Odpoveď na žiadosť o vysvetlenie zo dňa 23.04.2014;
Oznámenie o zmene v súťažných podkladoch č.2

„Interiérové vybavenie a elektrospotrebiče pre projekty deinštitucionalizácie detských domov“

Žiadame Vás o vysvetlenie súťažných podkladov uverejnených vo vestníku verejného obstarávania č. 57/2014 zo dňa 21.03.2014 pod poradovým číslom 3885 - MST – Verejná súťaž „„Interiérové vybavenie a elektrospotrebiče pre projekty deinštitucionalizácie detských domov“, časť 1 Interiérové vybavenie a to v časti B.1 Opis predmetu zákazky:

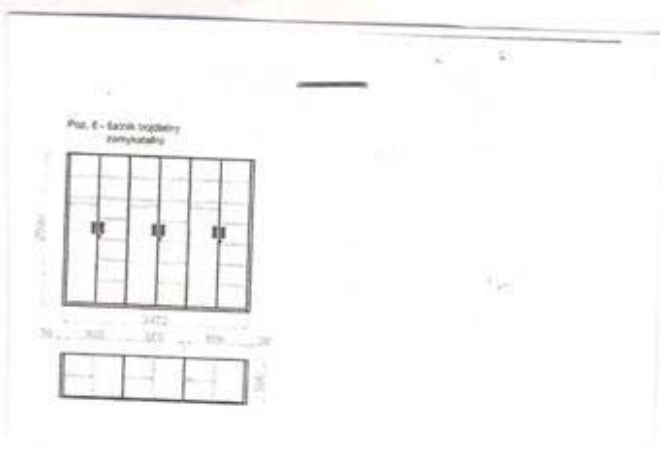
Položka p.č. 33 – prevedenie komody (1. zásuvková – počet zásuviek?, alebo 2. dverová policová)?

- komoda je dverová policová + 2x zásuvky hore
